## Samrådsredogörelse

### Detaljplan för Södra Svalöv 34:81 m.fl. "Ryttaregatan"

Figur 1 Uppdaterad karta efter inmätning, 2017-08-18

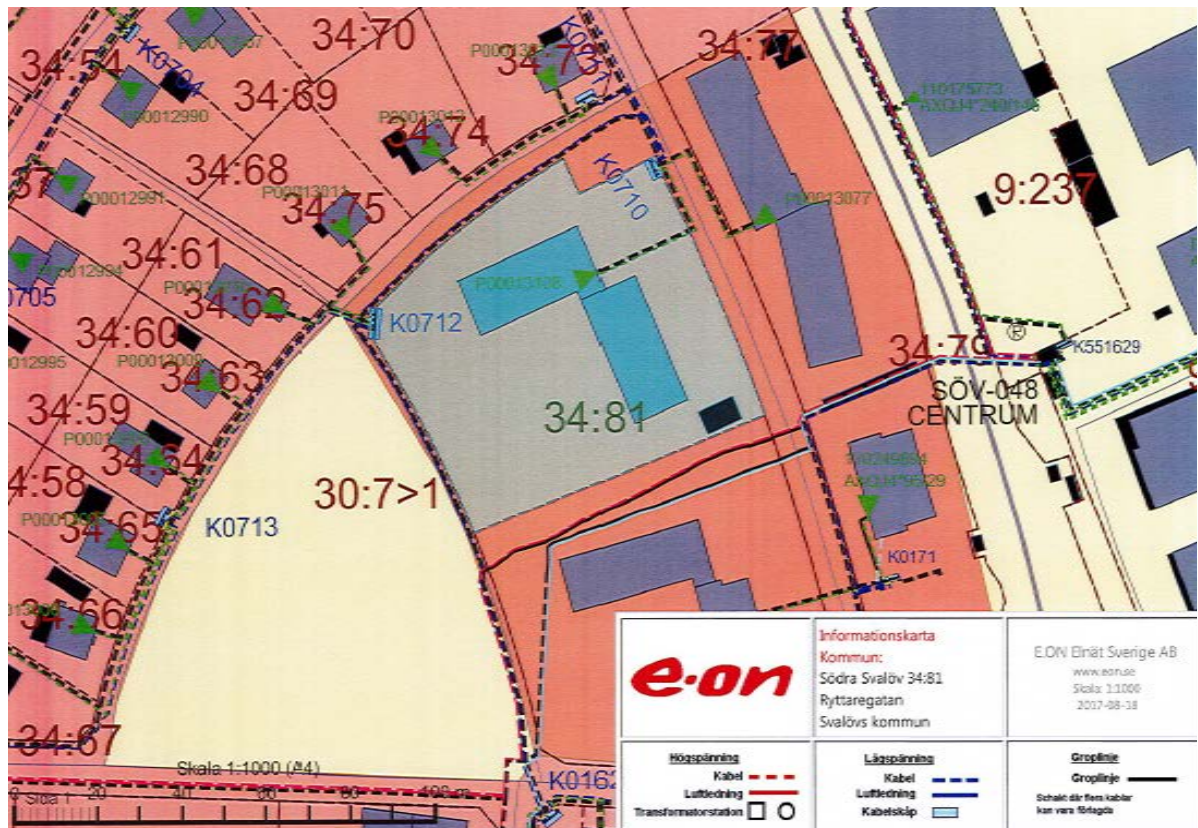
E.ON Elnät har ett befintligt elnät inom och strax utanför som består av markförlagda hög-

och lågspänningskablar, kabelskåp samt serviskabel in till byggnad, se bifogad karta.

Inmätning av kabelstråket som går mellan fastigheterna Södra Svalöv 34:81 och 34:82 är beställt och E.ON Elnät återkommer så fort inmätningen är klar med en ny karta.

Skulle inmätningen visa att kabeln berör planområdet och kvartersmark yrkar vi på att ett 4 meter brett u-område sätts ut på plankartan, med jordkabeln i mitten. Samt att det i planbestämmelserna framgår att "Marken ska vara tillgänglig för allmänna underjordiska ledningar. Inom området får inte bedrivs verksamhet eller vidtas åtgärd som kan hindra eller försvåra bibehållandet av elektriska starkströmsanläggningar".

För elledningar i mark får byggnad eller annan anläggning inte utan ledningsägarens medgivande och lämnade instruktioner uppföras på närmare avstånd än 3 meter från ledningar. Inte heller får utan ledningsägarens medgivande upplag anordnas eller marknivån ändras ovanför ledningar, så att reparation och underhåll försvåras.

*Kommunens kommentar: Beaktas. U-område tillkommer på plankartan. Planbestämmelsen kompletteras med "Inom området får inte bedrivs verksamhet eller vidtas åtgärd som kan hindra eller försvåra bibehållandet av elektriska starkströmsanläggningar".*

*Genomförandebeskrivningen kompletteras med information om att för elledningar i mark får byggnad eller annan anläggning inte utan ledningsägarens medgivande och lämnade instruktioner uppföras på närmare avstånd än 3 meter från ledningar. Inte heller får utan ledningsägarens medgivande upplag anordnas eller marknivån ändras ovanför ledningar, så att reparation och underhåll försvåras.*

Figur 1. Höjdnivåer i området

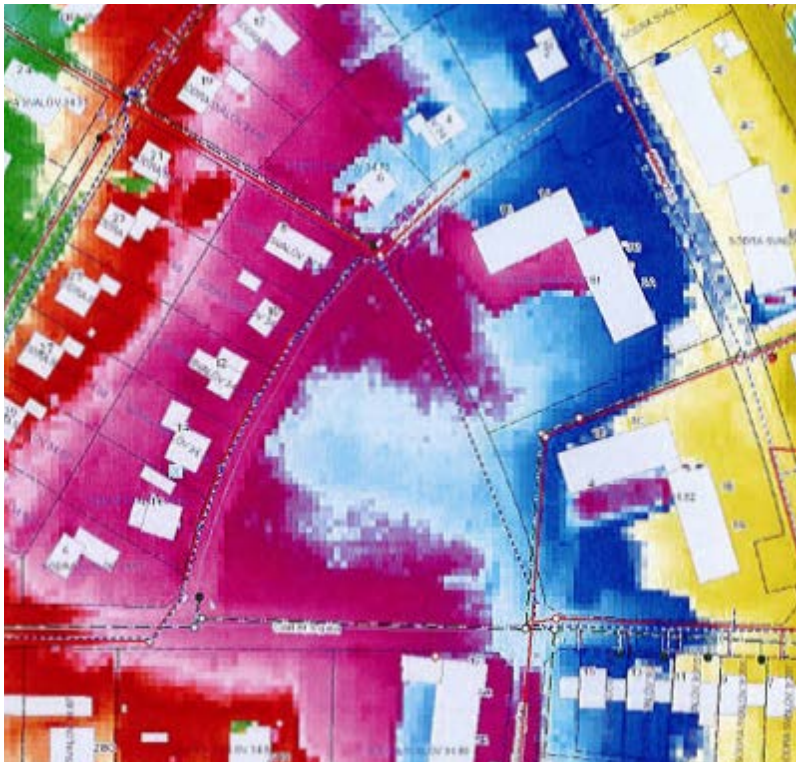
Under Vatten-, avlopp- och dagvattenhantering, s.14, beskrivs att ytvatten skall rinna till närliggande parkområde. Tanken är mycket bra gällande trög avrinning och rening av dagvatten, men det är ej tillåtet att avvattna på annans tomt. Ytterligare saknar parken dagvattenledningar för bortledning av dagvatten. Utifall att man skall genomföra denna lösning måste ett avtal skrivas mellan fastighetsägare, samt att man säkerhetsställer att

dagvattnet inte rinner vidare yttledes till övriga närliggande fastigheter. Området är flackt, men viss nivåskillnad finns vilket kan leda vattnet ut från parkområdet (se figur 1).

Höjdsättning för marknivåerna i området måste ses över i samråd med NSVA och korrigeras för att säkerhetsställa att vattnet fördröjs inom parkområdet och sedan även kan avledas till

befintligt dagvattensystem (under förutsättningen att Svalövs kommun godkänner denna avvattningsmetod mellan de två fastighetstomterna).

Rådande detaljplan 12SVS18 från 1954 som gäller för området har beskrivningen "park eller plantering" för Gustaf Eliasson park vilket är jämförbart med allmän platsmark. Väljer man att leda dagvatten yttledes till parken kan problem uppstå om man i framtiden väljer att ändra detaljplanen för att kunna bebygga denna mark, varav det är viktigt att fastställa ett gällande avtal för att säkerhetsställa framtida dagvattenhantering.

*Kommunens kommentar: Beaktas. Länsstyrelsen konstaterar i sitt yttrande att när planområdet ligger inom verksamhetsområde för dricks-, spill- och dagvatten är VA-huvudmannen skyldig att ta hand om allt dagvatten som alstras inom området. Vidare konstaterar man att lokalt omhändertagande av dagvatten inom verksamhetsområde bör vara frivilligt. Planbestämmelser och beskrivning justeras i enlighet med länsstyrelsens yttrande.*

*Dagvattenfördröjning i tätorten löses i samråd med NSVA på övergripande nivå. Fördröjning anordnas förslagsvis inom det intilliggande parkområdet alternativt på annan plats i tätorten. Planbeskrivningen förtydligas att höjdsättning ska stämmas av med NSVA i samband med bygglov.*
